Nessuna potenza refrigerante sull'apparecchio KE 360-1-2T

Quando i clienti sporgono reclamo per la potenza refrigerante, la taratura della centralina elettronica può non essere riuscita.

Fig. 1

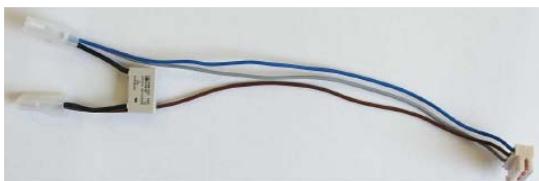
ATTENZIONE!

Verificare sempre che nel fascio di cavi (ricambio n° 433710) sia stato saldato anche un condensatore da 0,1 µF.

Fig. 2

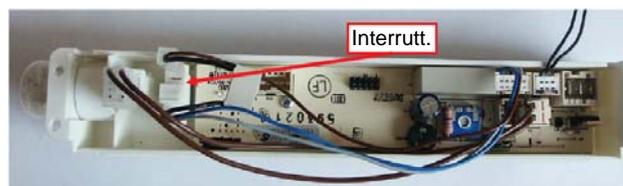
Montaggio del filtro di rete (ric. n° 438176)

Montare il filtro di rete sul supporto del compressore.

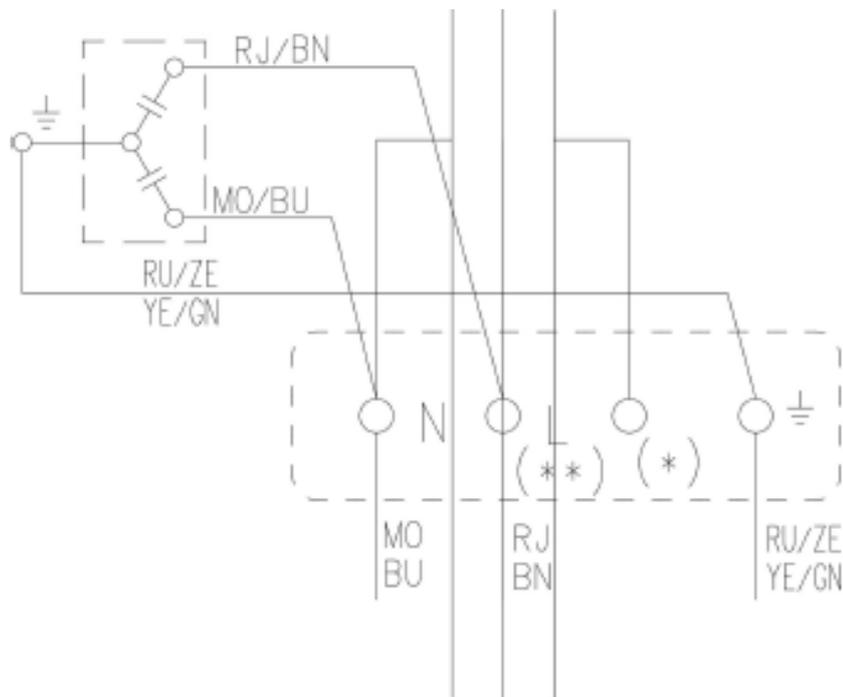
Collegamento del filtro di rete sulla boccola di collegamento del compressore

Il montaggio del filtro di rete vale per tutti gli apparecchi che non hanno ancora un filtro montato e/o fino al numero di serie dell'apparecchio < 815.....
